<b>Title - Sujet</b> Balai de piste	
<b>Solicitation No. - N° de l'invitation</b> T3033-1924GN/B	<b>Amendment No. - N° modif.</b> 004
<b>Client Reference No. - N° de référence du client</b> T3033-1924GN	<b>Date</b> 2018-12-20
<b>GETS Reference No. - N° de référence de SEAG</b> PW-\$QCN-037-17541	
<b>File No. - N° de dossier</b> QCN-8-41060 (037)	<b>CCC No./N° CCC - FMS No./N° VME</b>
<b>Solicitation Closes - L'invitation prend fin</b> <b>at - à 02:00 PM</b> <b>on - le 2019-01-16</b>	<b>Time Zone</b> <b>Fuseau horaire</b> Heure Normale du l'Est HNE
<b>F.O.B. - F.A.B.</b> Specified Herein - Précisé dans les présentes <b>Plant-Usine:</b> <input type="checkbox"/> <b>Destination:</b> <input type="checkbox"/> <b>Other-Autre:</b> <input checked="" type="checkbox"/>	
<b>Address Enquiries to: - Adresser toutes questions à:</b> Roy, Alain	<b>Buyer Id - Id de l'acheteur</b> qcn037
<b>Telephone No. - N° de téléphone</b> (418) 649-2845 ( )	<b>FAX No. - N° de FAX</b> (418) 648-2209

**Modification 004 à notre invitation, afin de prolonger la date de fermeture de l'invitation et répondre aux questions de l'industrie.**

**(Voir dessins sur la page suivante)**

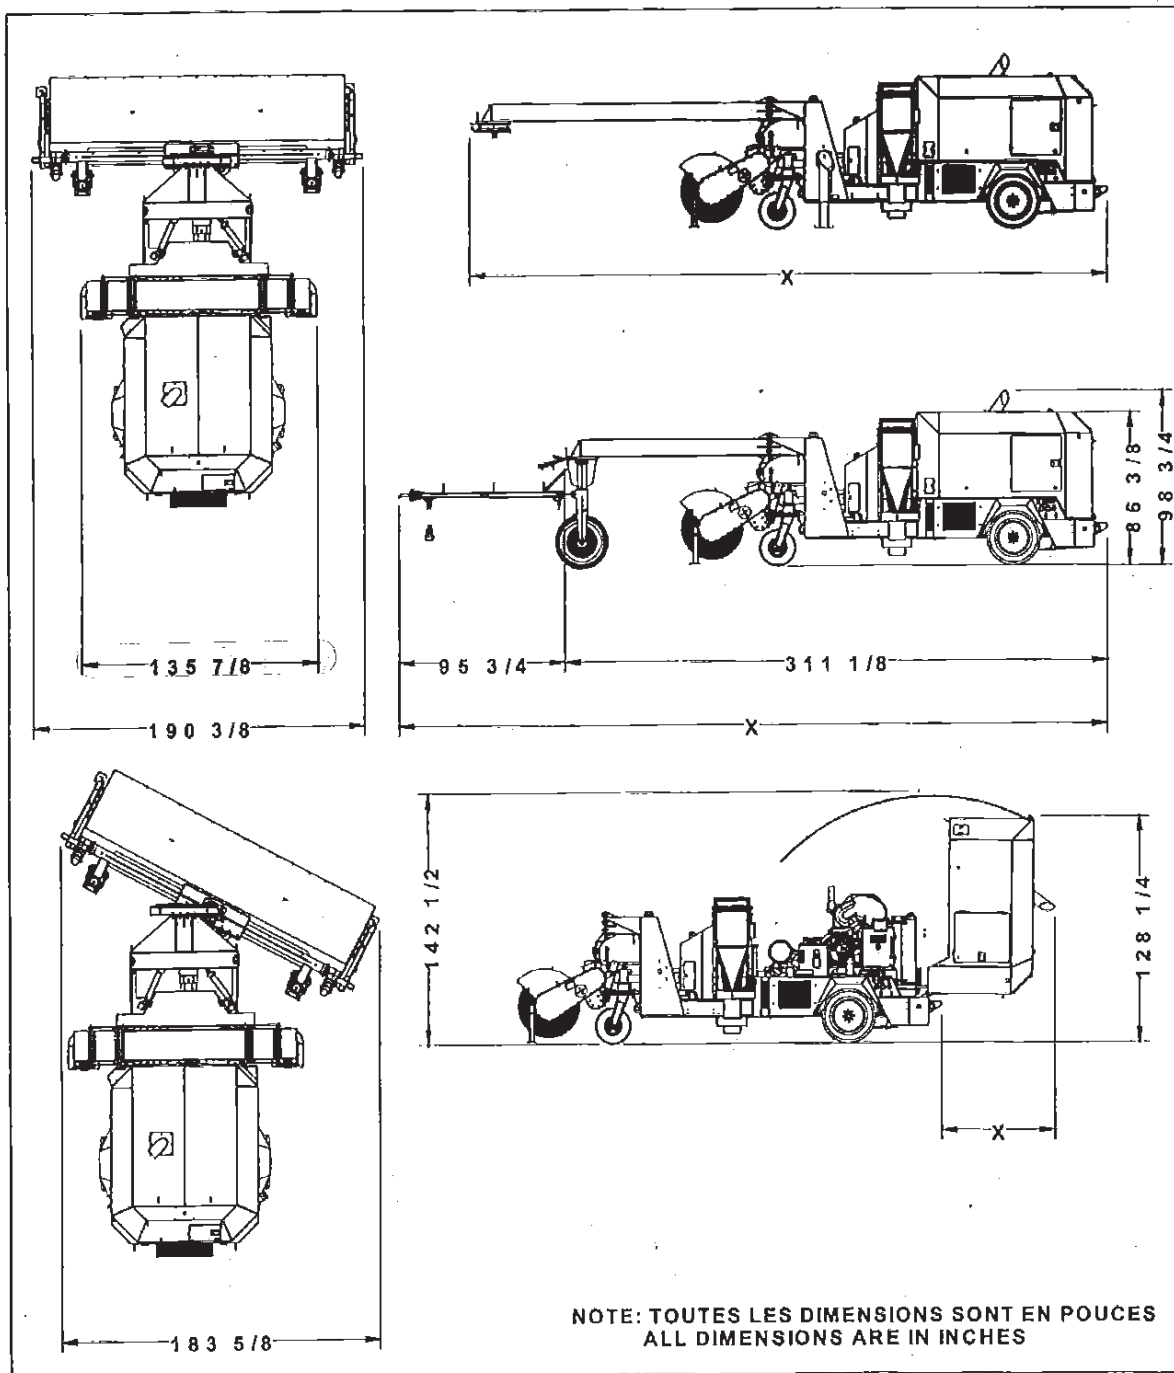
**Question 8 :** Vous avez indiqué que l'équipement requière des roues doubles (4 roues identiques). Les roues doubles ne sont plus disponibles car nous avons migré vers des roues simples afin d'avoir un essieu standard et non un essieu « custom built ».

Les essieux de 12,000 lb de capacité ont des roues simples. Enfin notre essieu peut accepter 12,000 lb et le balai n'excèdera jamais plus de 10,000 lb sur l'essieu.

Selon l'information susmentionnée et les dessins techniques de l'équipement fournis (ci-joint), pouvez-vous accepter les roues simples ?

**Réponse 8 :** Selon l'information susmentionnée et les dessins techniques soumis, les roues simples sur les essieux de 12,000 lb de capacité est acceptable en autant que les roues simples soient positionnées exactement comme sur les dessins techniques.
